Le 08 AVR. 2016

Nos réf : EE-1137-16

Avis de l'autorité environnementale sur le projet de construction de l'ensemble immobilier « Village des Rosiers » à Saint-Ouen (Seine- Saint-Denis)

Illustration 2: Plan masse du projet selon les usages (en orange : activités/commerces ; en vert : logements ; en rouge : hôtel ; en violet : crèche et médecin) - source : étude d'impact ; NB : la rue des Rosiers est à gauche, le nord est en haut et à droite de l'image.

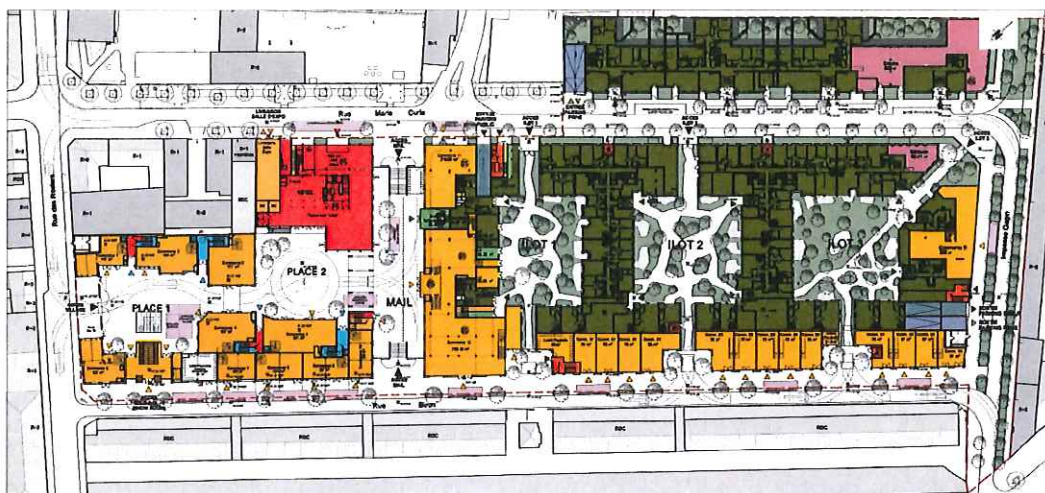
Le projet consiste en la réalisation d'un ensemble immobilier d'une surface de plancher d'environ 60 000 m². L'autorité environnementale s'interroge toutefois sur la programmation décrite dans l'étude d'impact. En effet, elle semble reprendre les chiffres du premier dossier et non ceux figurant dans la présente demande de permis de construire. Les surfaces mentionnées au chapitre 2.2.1.1 (p. 91) et dans le résumé non technique (chapitre 3.1, p. 21) correspondent ainsi à l'ancien dossier de permis de construire. En outre, on ne comprend pas si le projet prévoit toujours la construction en sous-sol d'un entrepôt logistique, qui est absent du dossier de demande du permis de construire mais est mentionné dans plusieurs paragraphes de l'étude d'impact (p. 91, 107, 122, 188). L'autorité environnementale recommande donc de mettre en cohérence l'étude d'impact avec la demande de permis de construire.

La présentation du projet dans l'étude d'impact fait désormais état du nombre de logements prévus, qui est d'environ 520. Le nombre de logements sociaux n'est toutefois pas spécifié, et il semble que le programme immobilier n'en créera pas. L'autorité environnementale note que certaines incohérences relevées dans son avis du 23 novembre 2015 ont été corrigées dans la présente étude d'impact. Le nombre de sous-sols et le nombre d'étages des bâtiments ont ainsi été précisés.

Illustration 3: Parcelle du projet interceptant le périmètre de la ZPPAUP du marché aux puces (source : carte des servitudes du PLU de Saint-Ouen, annotations : DRIEE)

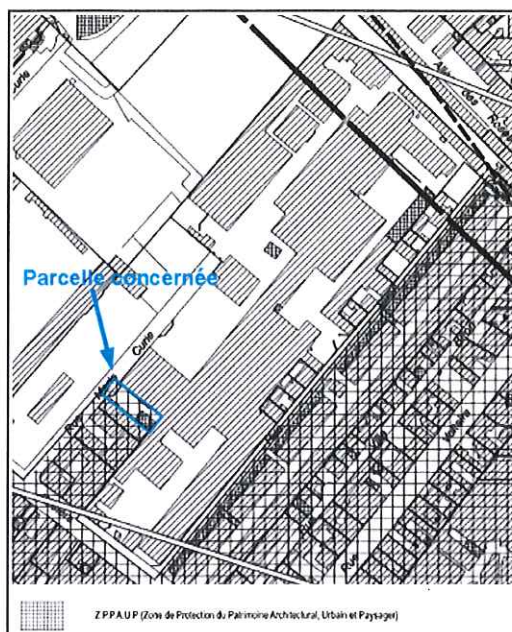
Le site du projet jouxte un ensemble patrimonial remarquable, celui des puces de Saint-Ouen. Ce patrimoine industriel et urbain a fait l'objet d'une reconnaissance réglementaire à travers la démarche de zone de protection du patrimoine architectural, urbain et paysager (ZPPAUP), comme rappelé dans l'étude d'impact (p. 63-64). Le projet est notamment bordé par le marché Biron, classé en zone 1A, c'est-à-dire correspondant aux marchés anciens construits en 1920 et 1950. Si les cartes de localisation du projet par rapport à la ZPPAUP ont bien été corrigées en réponse à une remarque de l'autorité environnementale dans son précédent avis, elles ne sont pas à une échelle adéquate pour juger de la position du projet vis-à-vis du secteur sauvegardé. La consultation des plans figurant dans le dossier de permis de construire et du plan local d'urbanisme (PLU) de la commune laisse apparaître qu'une parcelle du projet intercepterait le périmètre de la ZPPAUP (cf. Illustration 3). L'autorité environnementale recommande de préciser ce point, compte tenu des contraintes induites par ce zonage réglementaire.
